# 改善箇所説明図

通称名:DB12

通称名:DBX707

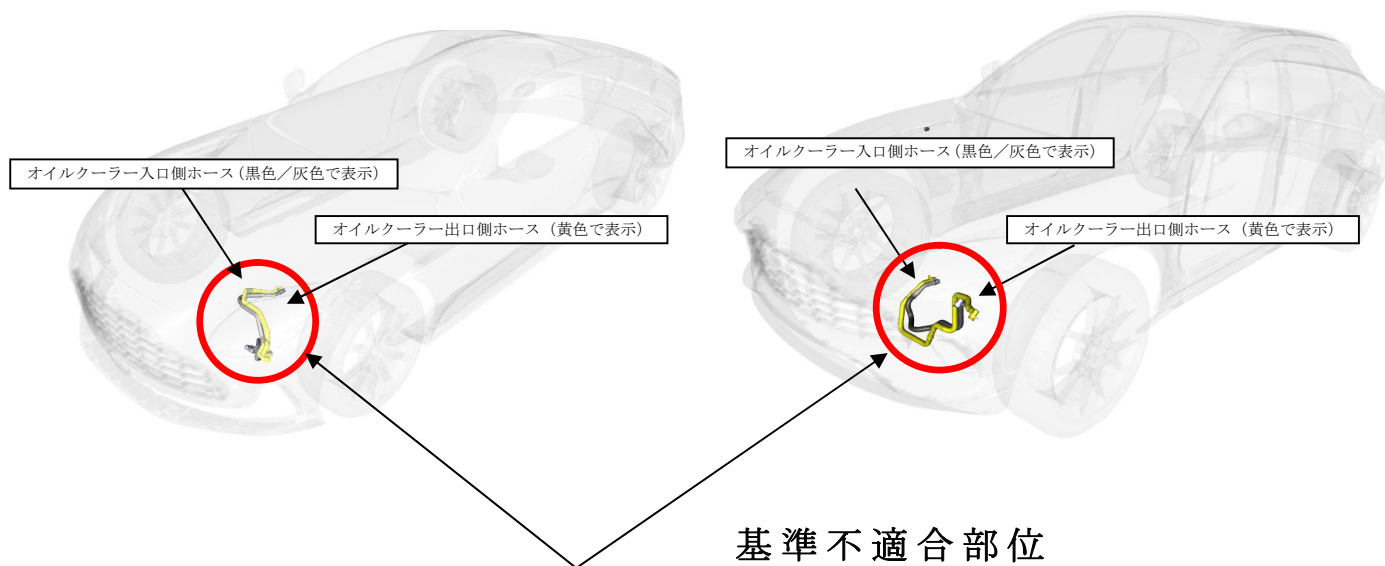
エンジンのオイルクーラーホースにおいて、製造工程が不適切なため、ホース内壁に細かなくぼみ等が形成され、厚さが不均等になっているものがある。  
そのため、ホース内壁の薄い部位に、エンジン作動中に発生する油圧がかかると、ホースが破裂しオイルが漏れ警告灯が点灯し、最悪の場合、漏れたオイルがエンジンの高温部にかかり、火災となるおそれがある。

全車両、エンジンのオイルクーラーホースを良品に交換する。

識別：車台番号打刻の 1 桁目上部に白色のペイントを塗布する。
